工程指示 / 要求簡箋(E.I.)

工程指示編號：EI / 5793 / 23

工程編號：J - 858

工程名稱：將軍澳日出康城 11

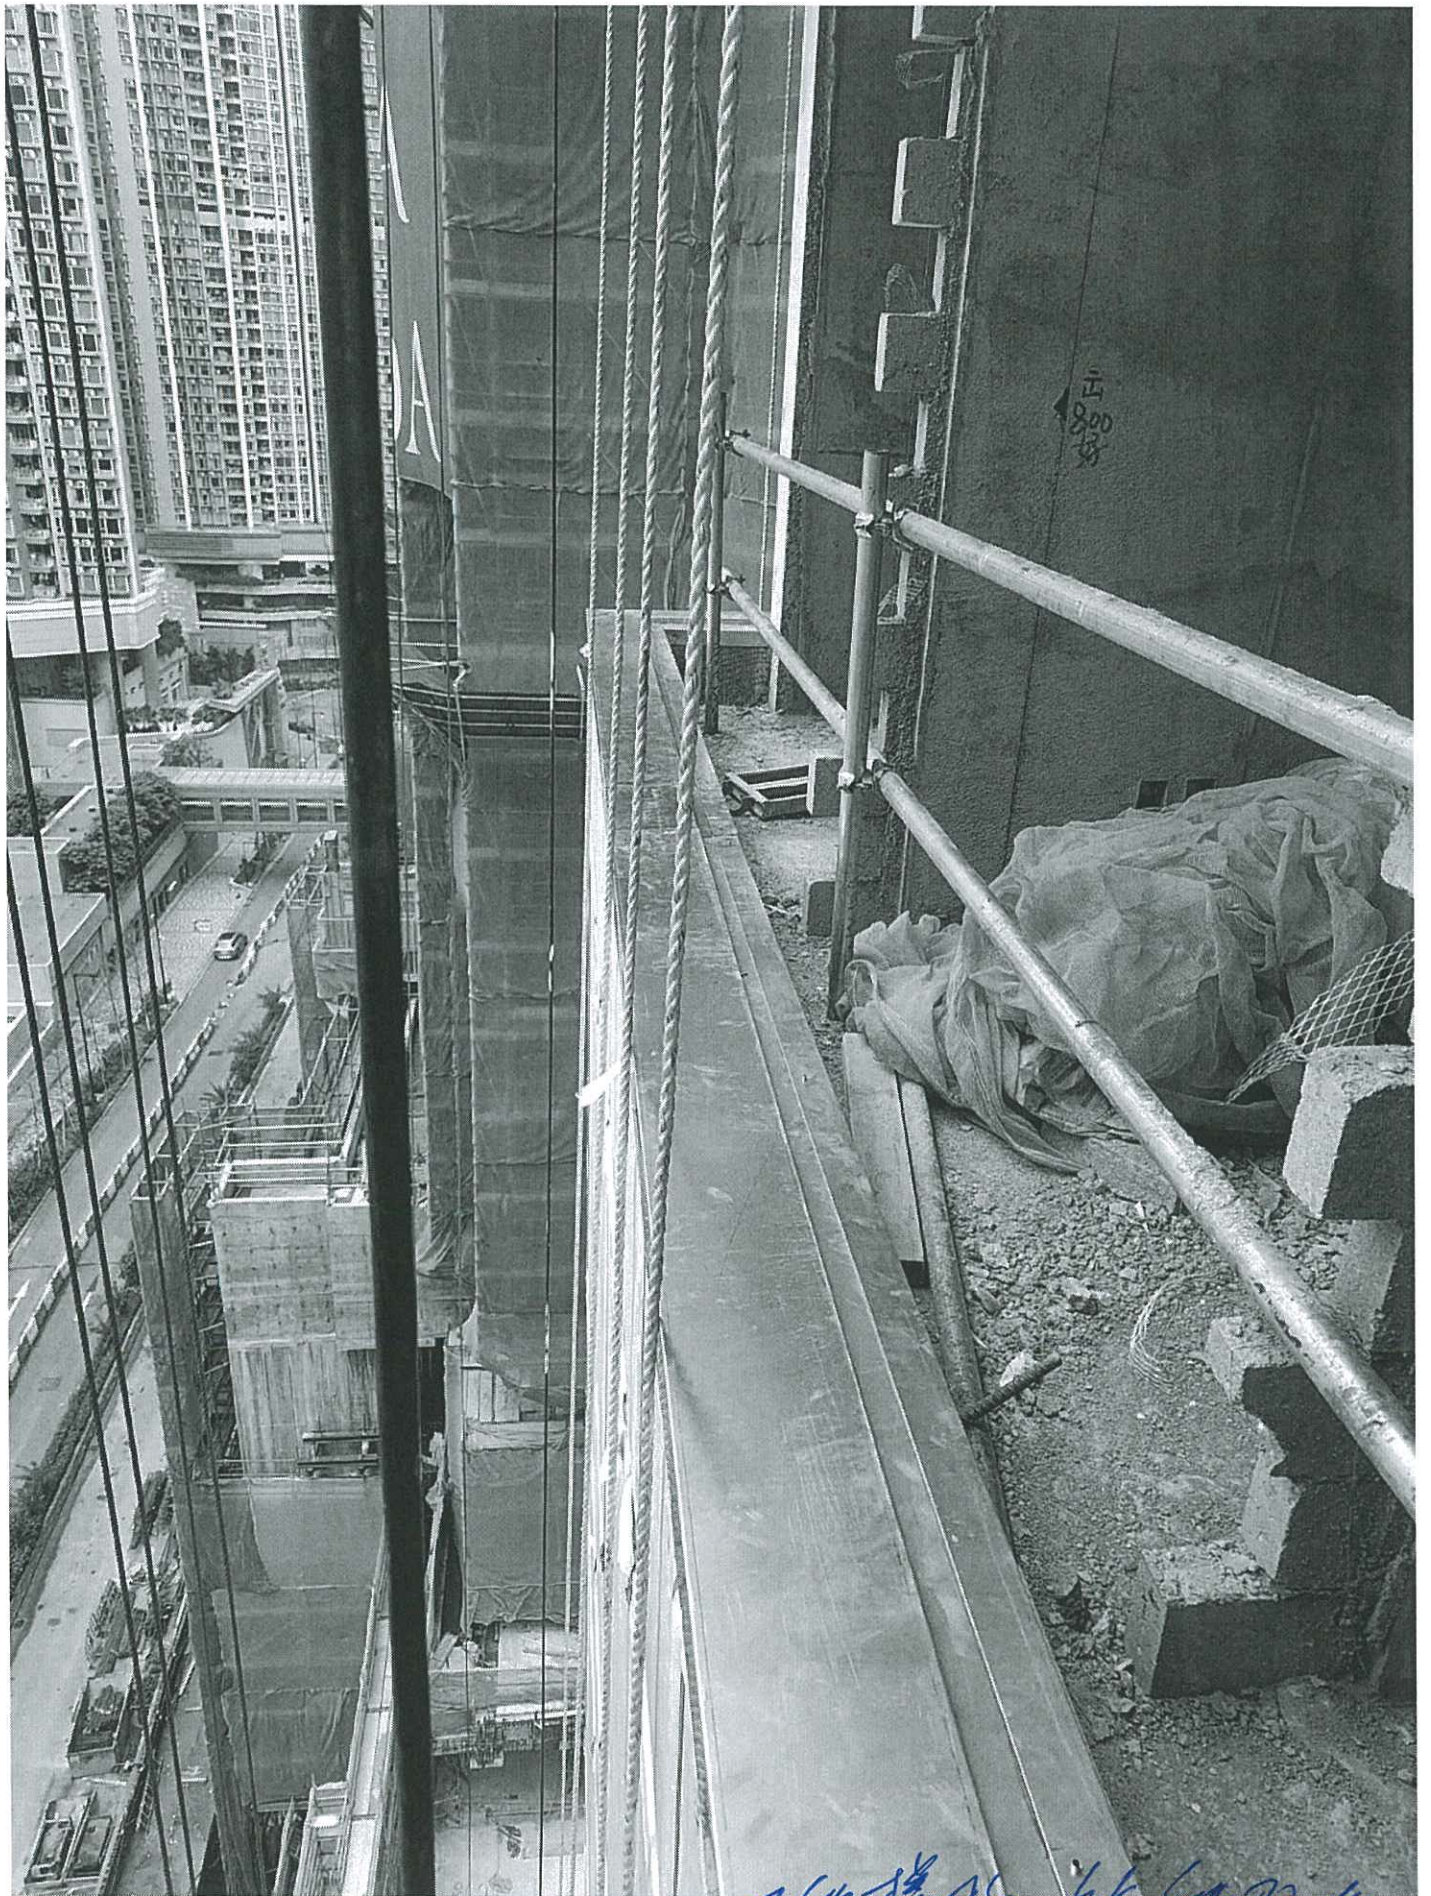
請按圖生產水槽料保護鋁蓋 (鋁摺件)

先做樣板 A 款 36 件, B 款 36 件

L=2400mm

1.2mm 厚, 不用鉻化 (臨時保護水槽料用)

因安裝後, 頂部曝露多時需要保護。
